ZMĚNY BĚHEM VÝSTAVBY U SO.105 – Měchenice

Věc: Stanovisko geologa TDS k ZBV SO105 projektu „Komplexní sanace skal II/102 v úseku Strnady – Štěchovice“.

**FORMULÁŘ PRO OHLÁŠENÍ ZMĚN STAVBY
„Komplexní sanace skal na silnici II/102 v úseku Strnady-
Štěchovice“**

Krycí list ZBV

foto 2, SO 105, čištění skalní stěny, únor 2018

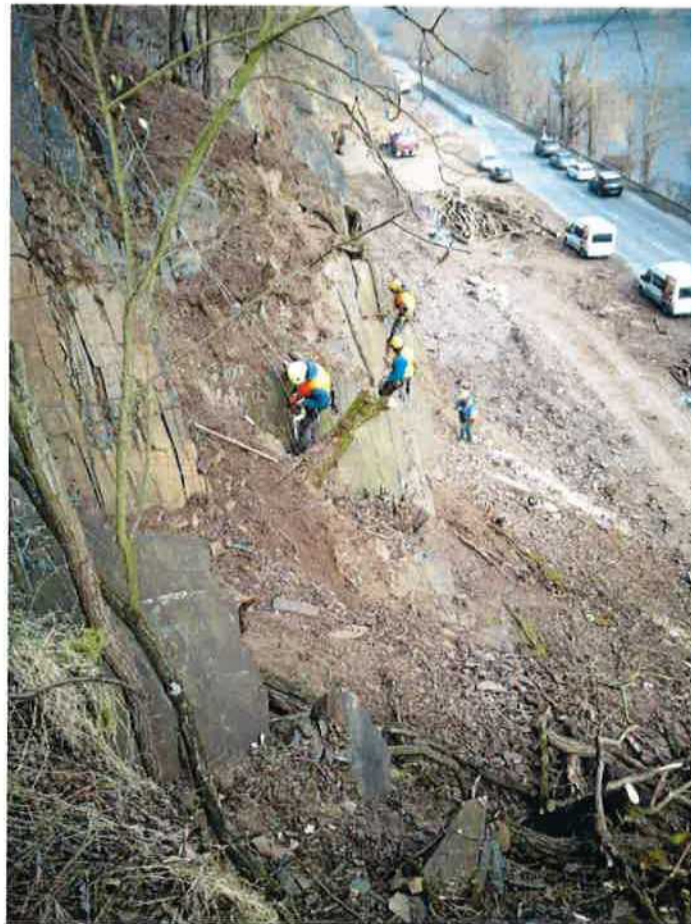
Hlavní rozsah změn se týká položek prací č. 480 – 486. Tyto práce představují základní sanační zásah v rozsahu očištění skalního svahu od zvětralých částí a dolamování labilních bloků a částí a přímo související odkopávky suti a materiálu. Navýšení rozsahu prací se realizovalo v úsecích stavby v km 0,000 – 0,120, 0,230 – 0,270 a v km 0,405 – 0,445. V těchto pasážích byly části masívu zastíženy maloplošně ve velmi velkém stupni zvětrání s výrazně větší hloubkou degradace masívu než bylo možné předpokládat dle předchozích průzkumných prací. AD rozhodl o větší míře očištění svahu s ohledem na předpoklad dalšího rozvoje zvětrání během životnosti stavby. Tímto zvýšeným zásahem se výrazně snížily přímé náklady na četnost a rozsah následné nezbytné údržby skalních svahů. Ponechání těchto zvětralých částí by bylo rovněž velkým rizikem pro pracovníky během realizace sanačních prací, kdy by tyto volné části opadávaly a by ohrožovaly pracovníky.

foto 3, SO 105, těžba dle určení AD po opakovaném samovolném skalním řícení, březen 2018

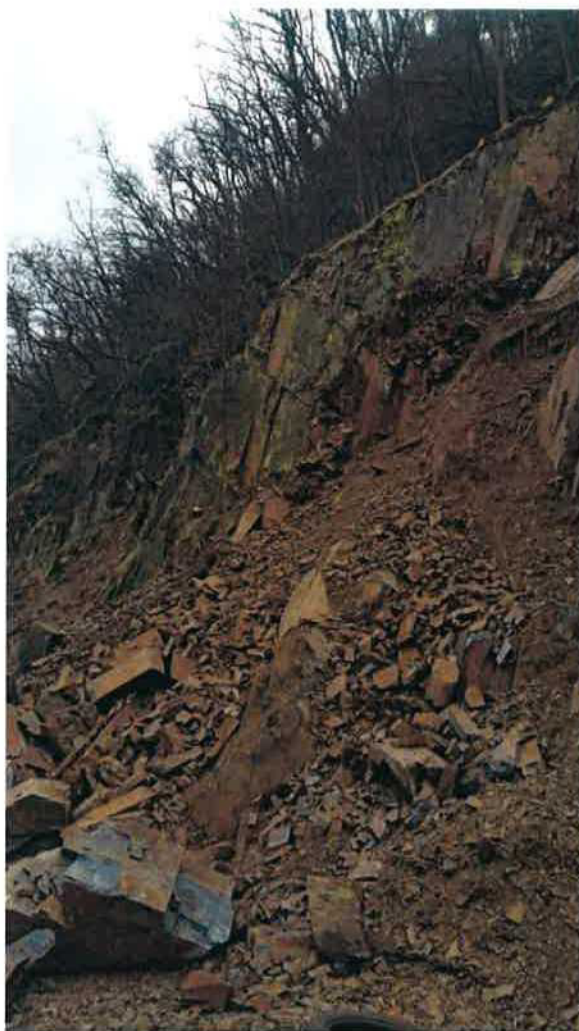
Navýšení rozsahu dolamování labilních bloků bylo provedeno ve zvětšeném rozsahu ve vazbě na dvě opakované události samovolného skalního řícení, ke kterým došlo na stavbě v úseku 0,257 – 0,275 v 03/2017. Říčené hmoty musely být na místě rozpojeny pro přesun a AD nařídil dotěžení odlučné oblasti a blízkého okolí tohoto místa. K řícení došlo ještě před vlastním zahájením prací na očištění svahu, na aktivaci tak neměl vliv sanačních zásahů ve skalním svahu. AD dále nařídil těžbu bloků, které by mohly velmi pravděpodobně změnit svůj stav stability na labilní až nestabilní v rozsahu následujících 3 – 5 let.
